工程指示 / 要求簡箋(E.I.)

工程編號：J - 858

工程名稱：將軍澳日出康城 11

工程項目：趟門 保護方案

TYPICAL MULLION DETAIL
FOR CURTAIN WALL

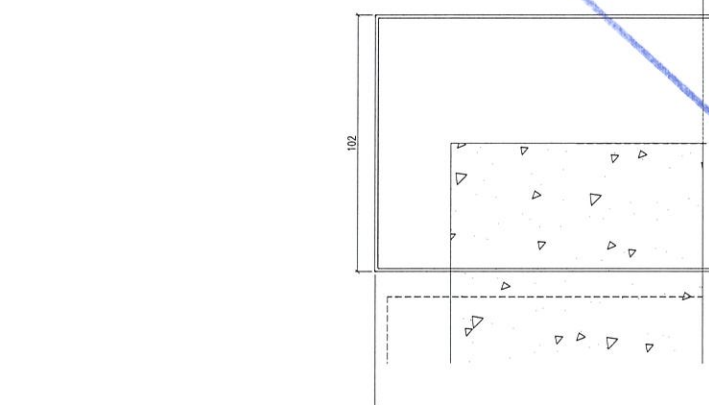
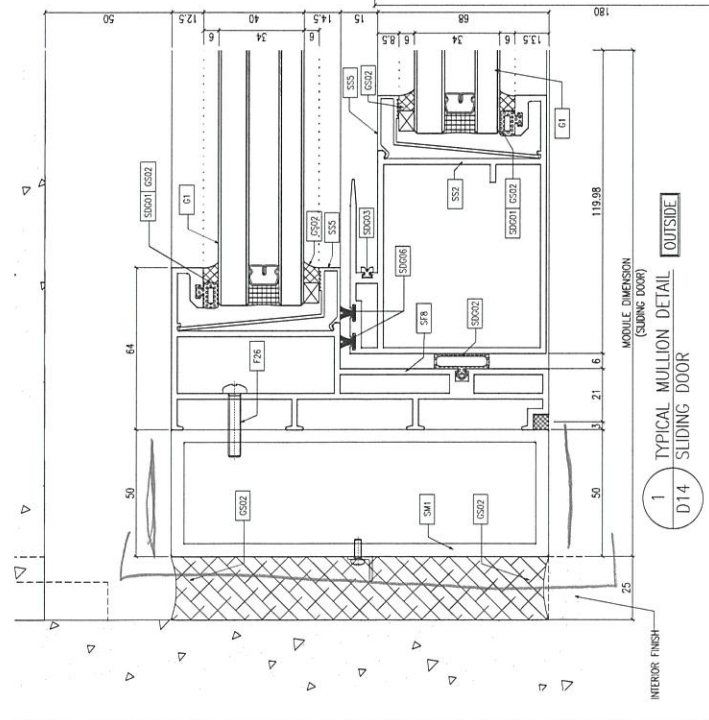
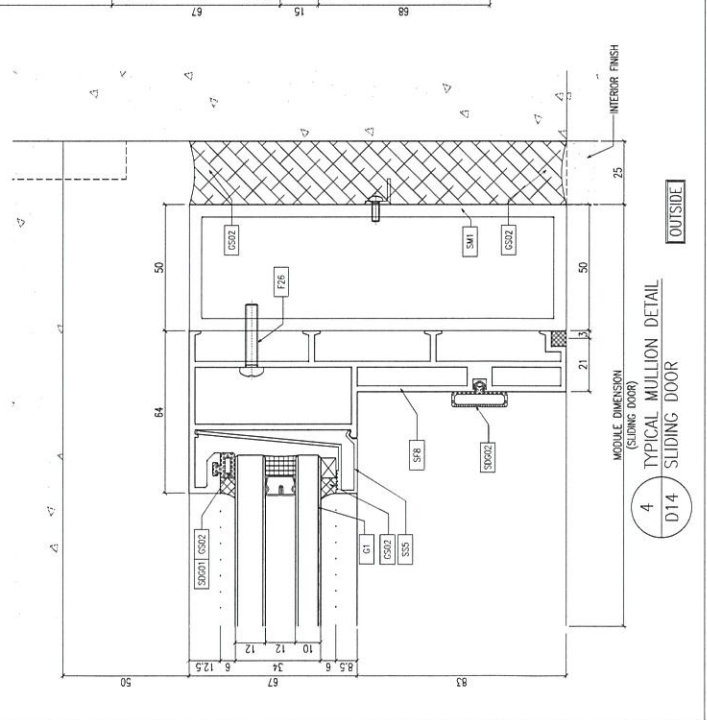
王良：請參考 J852 趟門包裝示意圖，製作 J858 趟門包裝示意圖。

留意除去膠紙唧膠後，仍有膠紙保護。 謝謝

J-852 亚皆老街中电 趟门框底横包装保护示意图-3

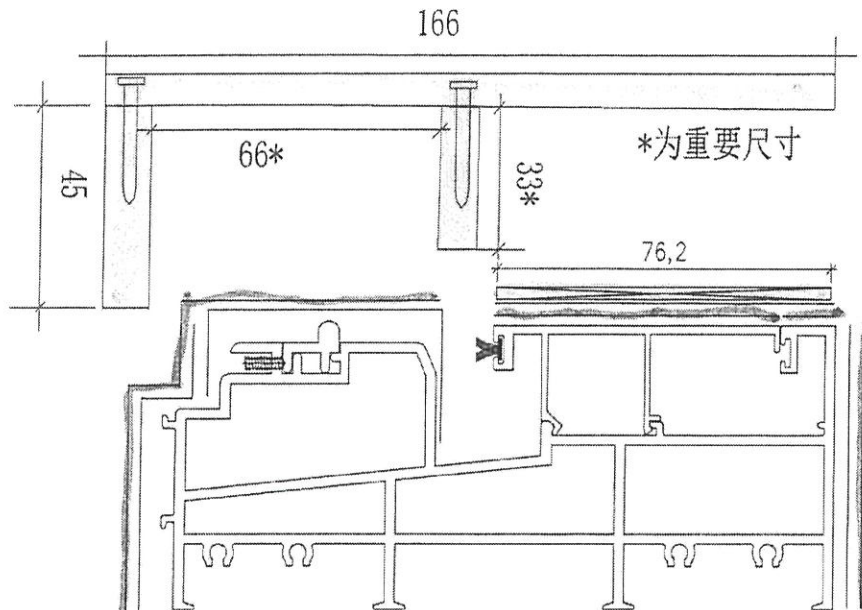
未安装玻璃、门玉前底横用保护木壳

2、包装保护膜时，于底横料上安装中企处分中往两边各距80MM包装保护膜两层。

3、两中企柱中间段，另于面层放置4MM厚76MM宽硬质瓦楞坑板。长度与中间段木壳一致。

4、各对应需包装保护位依正常包装贴入胶膜。

5、趟门框企、顶横依常规包装方法执行。

用膠蓋封好
膠紙有什替

趟门框底横包装保护示意图-5

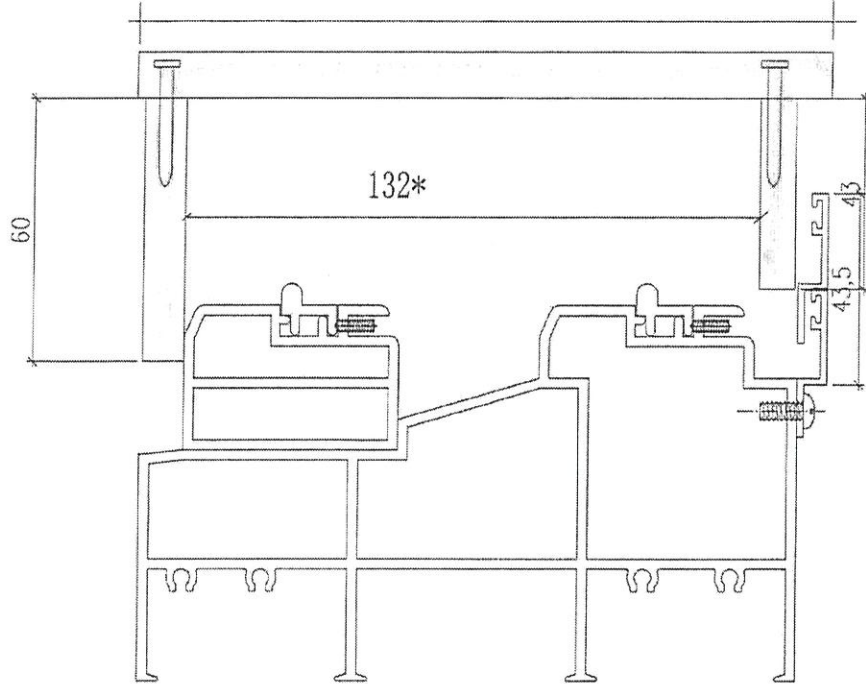
未安装玻璃、门玉前

用约10MM木板制作

2、包装保护膜时，于底横料上安装中企处分中往两边各距80MM包装保护膜两层。

3、两中企柱中间段，另于面层放置4MM厚76MM宽硬质瓦楞坑板。长度与中间段木壳一致。

4、各对应需包装保护位依正常包装贴入胶膜。

5、趟门框企、顶横依常规包装方法执行。

用膠卷封成膠筒
